改善箇所説明図

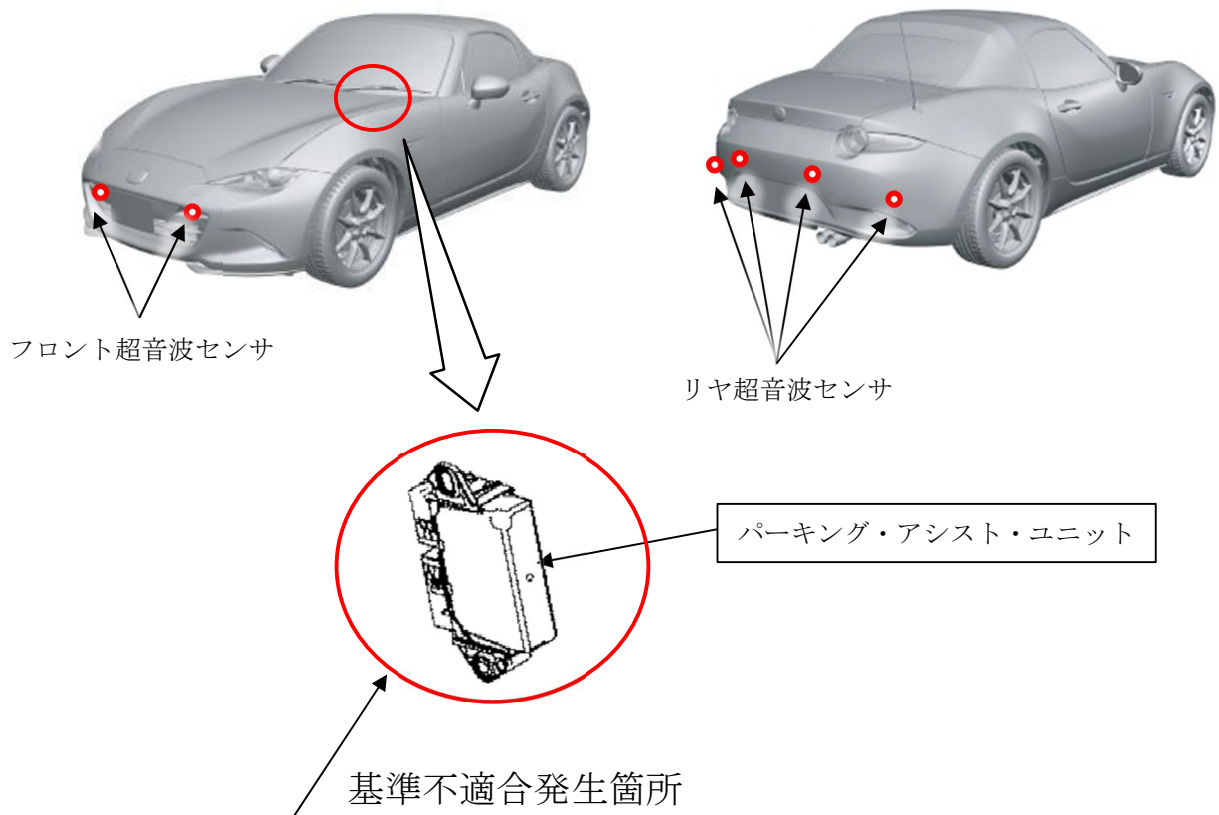
パーキング・アシスト・ユニットにおいて、ホイールの車輪速センサからの信号処理が不適切なため、後進時に超音波センサが検出した障害物との距離と、車輪速センサからの信号で算出した移動距離に不整合が出ることがある。そのため、障害物の位置と距離を知らせるパーキングセンサインジケータとブザーが正しく作動しないおそれがある。また、スマート・ブレーキ・サポートの後方検知機能^{※1}も作動しないおそれがある。さらに、自動変速機を搭載した車両については、AT誤発進抑制制御（前進時／後進時）^{※2}も作動しないおそれがある。

全車両、パーキング・アシスト・ユニットの制御プログラムを対策プログラムに修正する。

識別：車台番号打刻のハイフン後1番目の数字上部に黄ペンを塗布する。
